(仮称)みなとみらい 21 中央地区 37 街区開発計画  
第 2 分類事業判定届出書 添付資料に関する  
補足資料

1. 規則第 15 条第 1 項第 1 号のイに関する「地域」への影響について
2. 風害に関する計画区域内の防風対策について

平成 31 年 2 月 14 日

合同会社 K R F 48

補足図 1-1 等時間日影図 (冬至日)

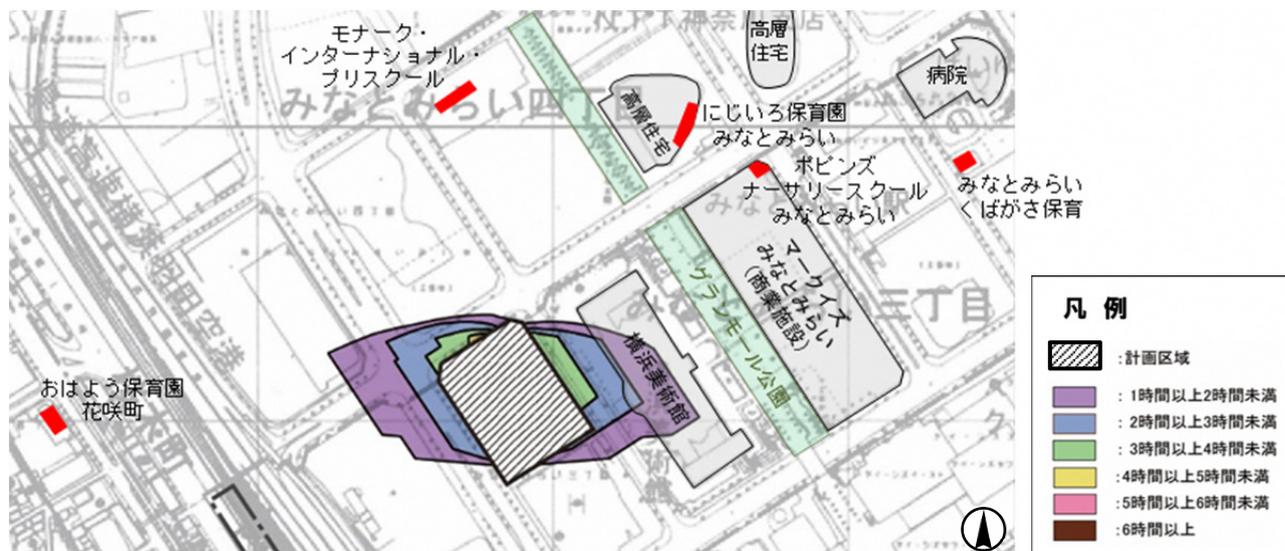
規則15条第1項1号の「イ 人の健康の保護、環境生活の保全についての配慮が特に必要な施設や地域」への影響について、以下を確認したい。

- ①計画区域周辺には人が集まる施設もあることから「地域」への影響の視点が必要ではないか。
- ②工事中における地域に対する騒音の影響はないのか。

●冬至日に影響のある保育園2施設について

にじいろ保育園みなとみらいは、高層建築物内にあり、開口部が南東側に位置しています。計画建築物によって冬至日に1時間程度の若干の影響を受けることが予測されます。現地確認において計画区域から保育園方向を見ると保育園の開口部が計画建築物方向を向いていないため、本事業による著しい影響はないと考えます。また、保育園は3階に位置し、開口上部には日除けシェルターが設置されており、開口部にはプライバシー配慮のためのスクリーンが設置されていました。

ポピンズナーサリースクールみなとみらいは、大規模建築物内にあり、開口部が北東側に位置するため本事業による実質的な影響を受けることはありません。また、開口部はプライバシー配慮のため、スクリーンが設置されていることを現地にて確認しました。

●日影に関する地域への影響について

計画区域の北東側には、横浜美術館や商業施設であるマークイズみなとみらい、グランモール公園などが位置し、多くの人が集まる地域となっています。マークイズみなとみらいおよびグランモール公園については、冬至日に1時間以上3時間未満の日影の影響がありますが、夏至日においては影響範囲から外れています。横浜美術館については、冬至日に美術館の北側において1時間以上4時間未満の日影の影響があり、夏至日には1時間以上3時間未満の日影の影響が一部に及びます。横浜美術館は、展示室の温湿度も管理された屋内展示施設となっており、本事業による地域への著しい影響はないと考えます。

補足図 2-1 試験シミュレーションの評価結果

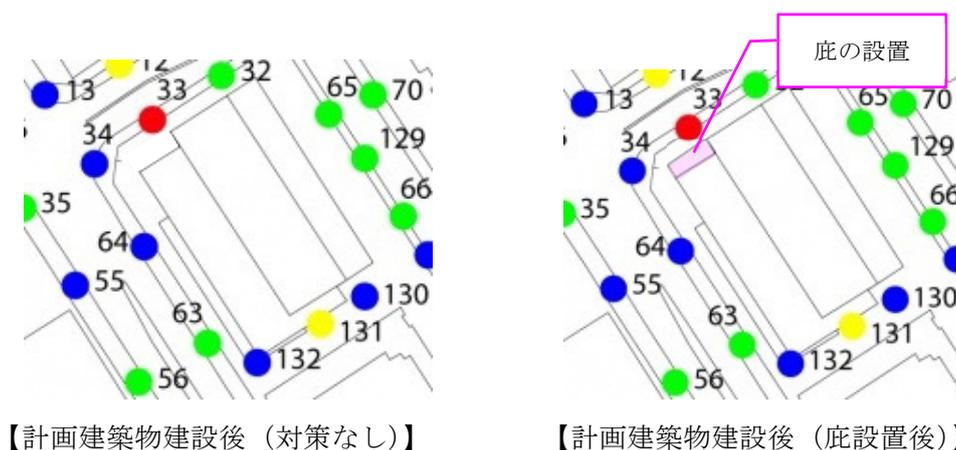
- ①配慮書（P. 3-6（14））に記載された「庇の設置等について検討」に関する対応について
- ②実際の風環境が数値シミュレーション結果よりも悪化した場合の防風対策について（特に（仮称）MMアリーナ計画からの歩行者に関連して）

第2分類事業届出書添付資料に掲載するための本解析として風環境予測を実施する前の検討段階において、試験的な数値シミュレーションを実施してきました。

まずは、計画建築物のボリューム検討段階において簡易シミュレーションを実施し、長方形を雁行させた建物ボリュームに風環境の緩和傾向が見られたことから計画建築物の形状を採用しています。

また本解析を実施する準備段階において「庇のみの防風効果」を検証するための数値シミュレーションを試験的に実施しました。その結果、庇の設置により緩和効果があることを確認しました。ただし、ランクを改善する程度の効果はありませんでした。（補足図 2-1 参照）。

試験シミュレーションを踏まえ、本解析では以下の考え方で検討を実施しました。

- ・北西側の「庇」は、予め計画建築物として見込むこととし、「建設後（対策前）」の段階で考慮しました。
- ・防風対策として「常緑高木」の効果を検証し、取り纏めました。
